**TECHNISCHE INFORMATION NR.**SI36-022  
SI20-015  
SI22-004  
SI40V1-005**SERVICE INFORMATION NO.**SI36-022  
SI20-015  
SI22-004  
SI40V1-005**I. TECHNISCHE ANGABEN****1.1 Betroffene Flugzeuge**

**1.2 Gegenstand**ATA Code: 71-00  
Motor**1.3 Anlaß**

## MODIFICATIONS OF THE OVERFLOW BOTTLE FOR ROTAX® ENGINE TYPE 912 AND 914 (SERIES)

SB-912-039

(siehe dazu Bild 1)

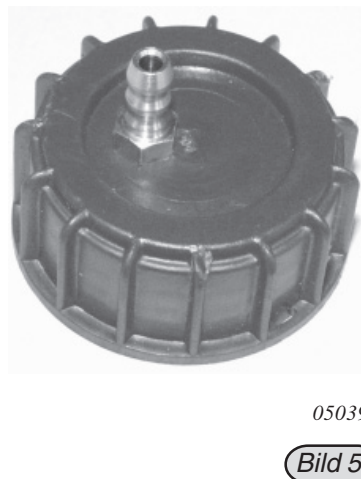
- Bestehende Entlüftungsbohrung von Ø 1mm auf Ø 2,5 mm aufbohren.

- Verschlussschraube auf Überlaufgefäß aufschrauben.

(siehe dazu Bild 2 bis Bild 5)

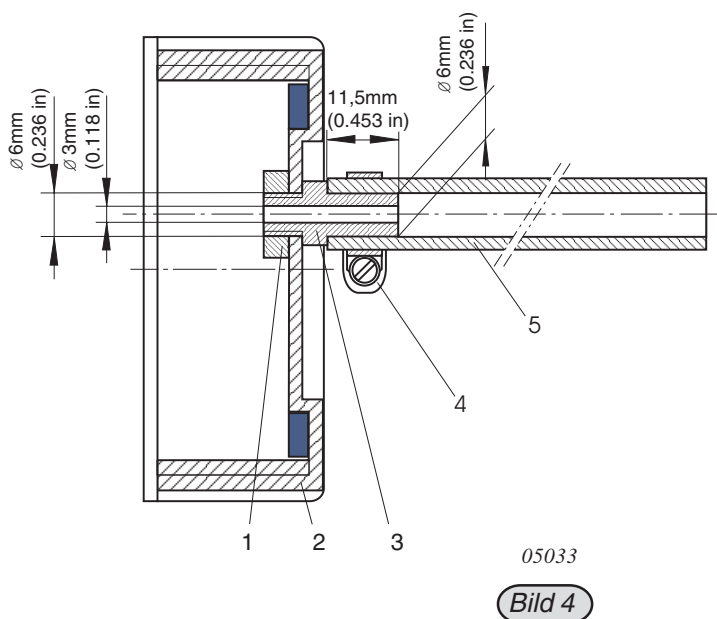
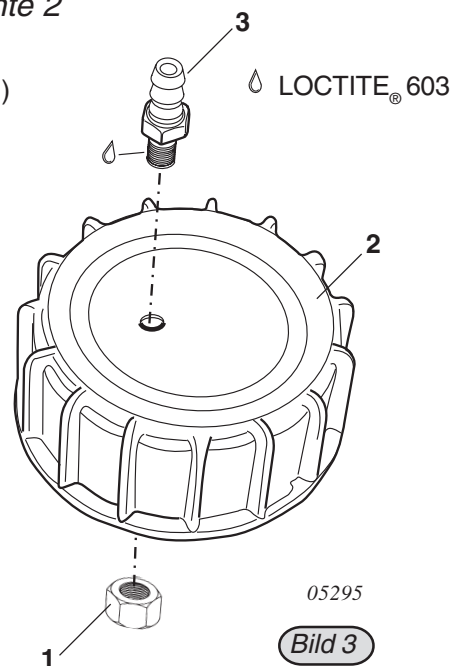
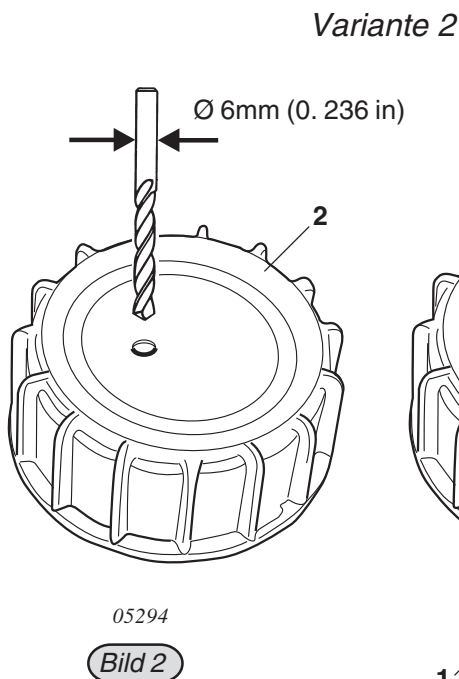
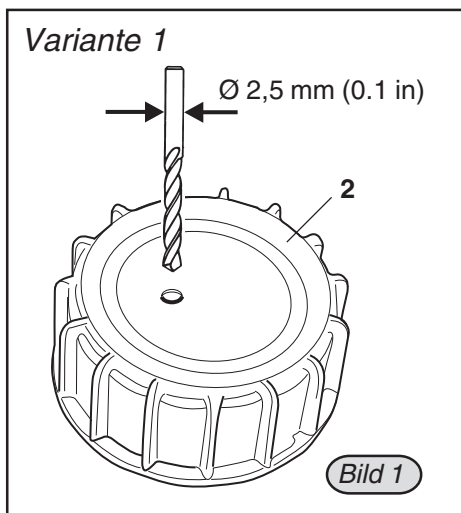
- Bestehende Entlüftungsbohrung von Ø 1mm auf Ø 6mm aufbohren.

- Gewinde der Schlauchtülle (3) mit LOCTITE<sup>®</sup> 603 einstreichen.

- Schlauchtülle (3) mit dem Gewinde voran in die Bohrung stecken.

- Schlauchtülle (3) mit der SK-Mutter M6 (1) fixieren. Anzugsdrehmoment 5 Nm.

- Verschlussschraube auf Überlaufgefäß aufschrauben.

- Befestigen des Schlauches mit einer Schneckengewindeschelle (4).

- Den Schlauch (5) knickfrei verlegen und befestigen.

(see fig. 2 to 5)

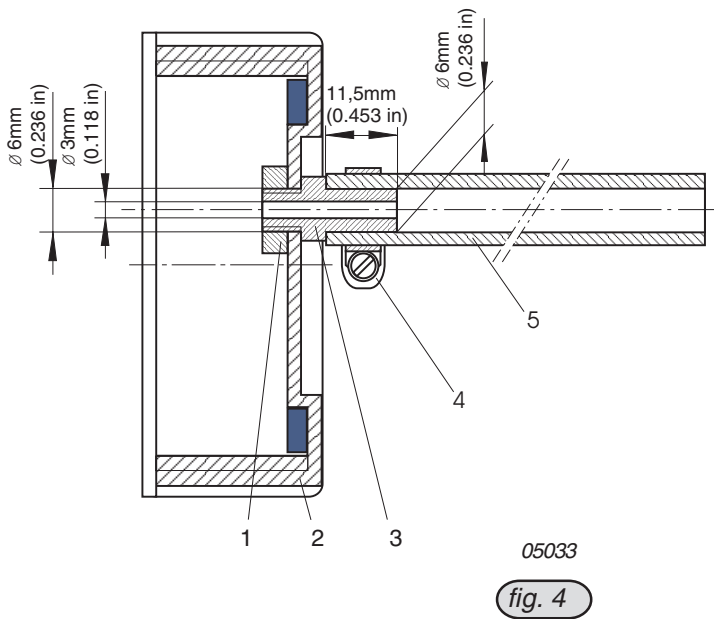
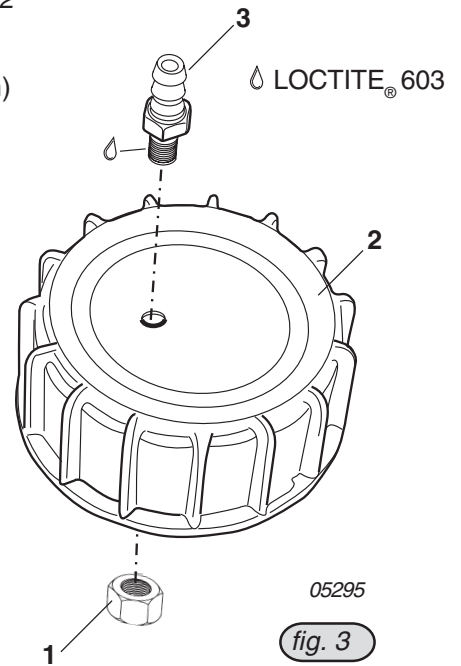
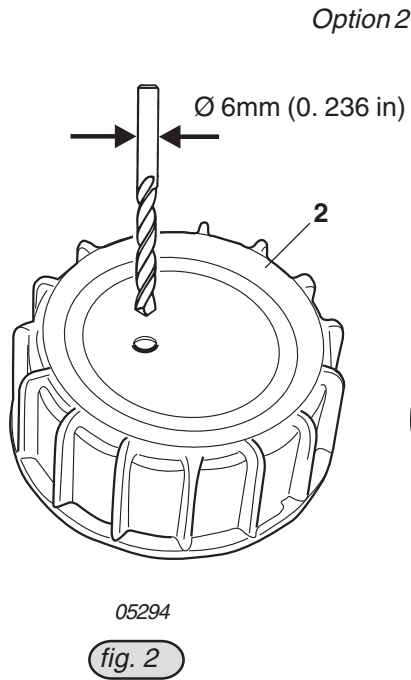
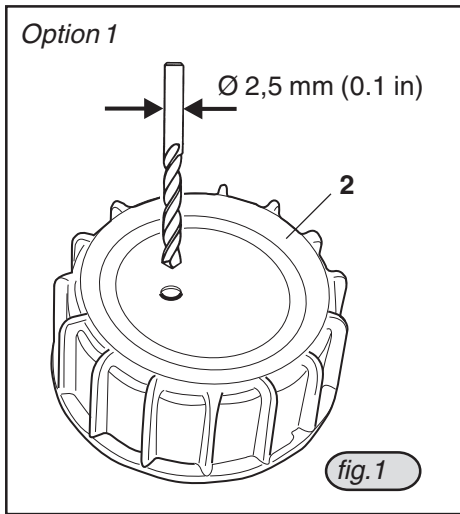
- Bore the existing vent hole from dia. 1mm (0.04 in.) to dia. 6mm (0.236 in.)
- Apply LOCTITE® 603 to the threads of the hose nipple (3).
- Insert nipple (3) into the vent hole.
- Install nut (1) onto the hose nipple (3). Tightening torque 5 Nm (44 in lb).
- Screw the cap onto the overflow bottle.

- Attach the hose with a gear-type hose clamp (4).
- Make sure the hose (5) has no kinks. Route it overboard and secure.
- Restore aircraft to original operating configuration.
- Connect negative terminal of aircraft battery.
